**AVIS RELATIF A LA PROTECTION
CONTRE LES EVENTUELS EFFETS NOCIFS ET NUISANCES
PROVOQUES PAR LES RAYONNEMENTS NON IONISANTS
GENERES PAR DES ANTENNES EMETTRICES STATIONNAIRES**

Commune : - Exploitant : PROXIMUS

Référence exploitant : 41OUP_01

Rapport n° 1879 / 2023

Figure 2 : Vue en plan des installations d'antennes dans un rayon de 300 mètres autour de l'installation faisant l'objet de la demande d'avis

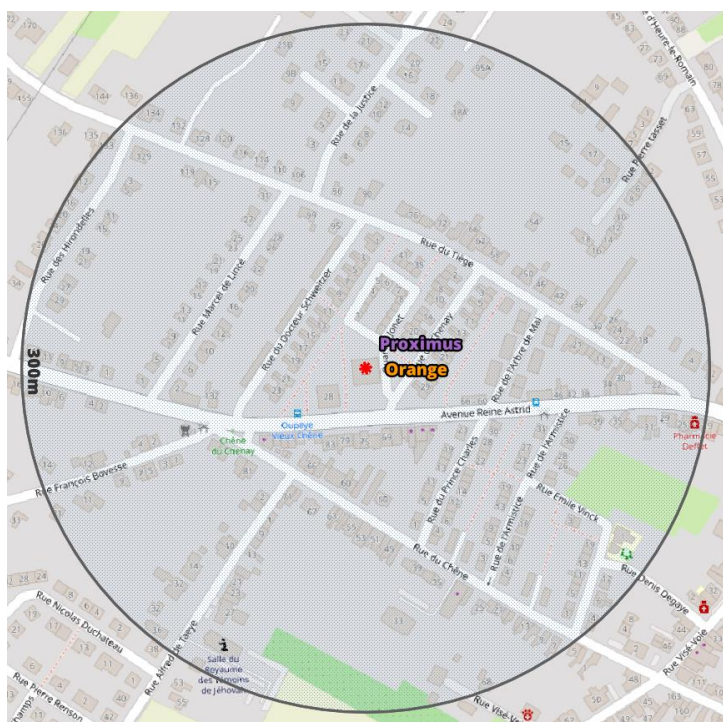
Compte tenu du nombre d'installations localisées dans la figure 2, il apparaît que l'intensité du rayonnement électromagnétique généré, dans les lieux de séjour situés à proximité de l'installation référencée dans le paragraphe 2, par l'ensemble des antennes émettrices stationnaires de l'ensemble des exploitants du même site d'antennes émettrices stationnaires respecte la limite fixée à l'article 4, § 2 du décret.
